東京電力ホールディングス株式会社
柏崎刈羽原子力発電所

柏崎刈羽原子力発電所第1号機 荒浜側焼却設備スラッジ脱水機改造工事 運転性能試験における不具合事象の対策ならびに使用前検査に関する対応方針について

図1 廃スラッジ系系統図 不具合発生箇所について

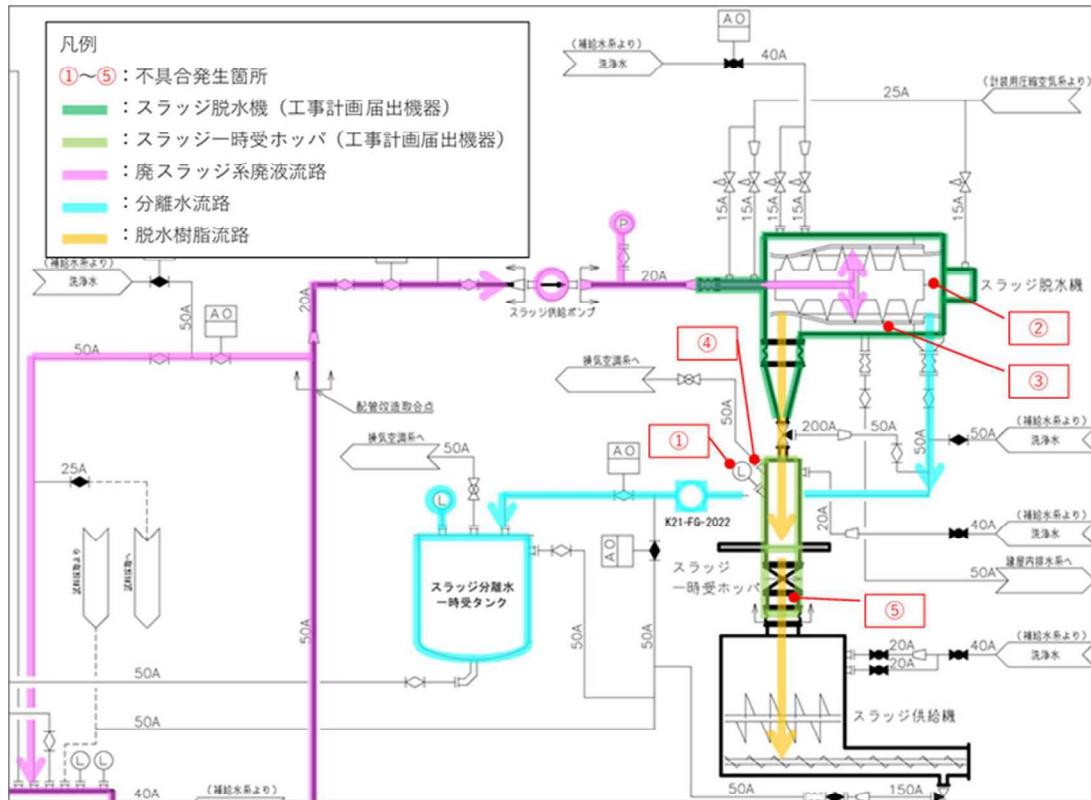
不具合内容、原因および対策
①	(内容) 試運転中に <u>ホッパレベルスイッチ</u> の誤検知による「スラッジ系閉塞」警報が発報 (原因) ホッパレベルスイッチへの樹脂付着により誤検知が発生 (対策) 検証試験において誤検知が発生しなかった別検知方式のレベルスイッチへ型式変更
②	(内容) 試運転中に <u>脱水機差動機の過負荷</u> による「廃スラッジ供給脱水異常」警報が発報 (原因) 運転中に供給樹脂濃度が増加した際の影響を考慮した差速設定としなかった (対策) 差動機の軸動力負荷に裕度を確保し、供給する廃液の濃度変動に対応できるものとするため、差速設定を試運転時の設定値より大きい値に変更
③	(内容) 過負荷停止発生後の全体点検にて、 <u>脱水機中間空間内に樹脂の流入</u> を確認 (原因) 分離水配管内の圧力が上昇したことで大気圧設計の脱水機中間空間へシールエアと共に分離水に含まれていた樹脂が流出した (対策) 分離水配管内の圧力に変化が生じないよう、分離水配管途中に均圧ポットを追設し均圧ポットのベントを換気空調系へ接続する系統構成へ変更。また、ベント配管の接続先についても系統外へ流出することがないよう均圧ポットへの接続へ変更
④	(内容) <u>ホッパベントノズルに樹脂の閉塞</u> を確認 (原因) ホッパの樹脂受入れにより発生するベントエアに投下中の樹脂が巻き込まれベントノズルに流入 (対策) ホッパベント配管内への樹脂流入を防止することは困難であることから、系統外への樹脂流出を防止するためホッパ上部に以下の対策を実施し取替を実施 (1) ベントノズル付近に溜まった樹脂をホッパ内へ押し込む清掃機構を設置 (2) ベント配管清掃機構の下流側にはフィルタを設置
⑤	(内容) ホッパからの排出時に <u>粉末樹脂のホッパ内閉塞</u> を確認 (原因-1) スライドダンバおよび伸縮継手に内径差（段差）があるため段差で樹脂が止まり落下しない (原因-2) スラッジ供給機側の排気不良によりホッパの途中で樹脂が止まる、またはゆっくりと落下する (対策-1) スライドゲートおよび伸縮継手の内径をホッパ胴板部と同径とするため改良品へ取替を実施 (対策-2) スラッジ供給機の廃棄不良解消のためスラッジ供給機にベントラインを設置
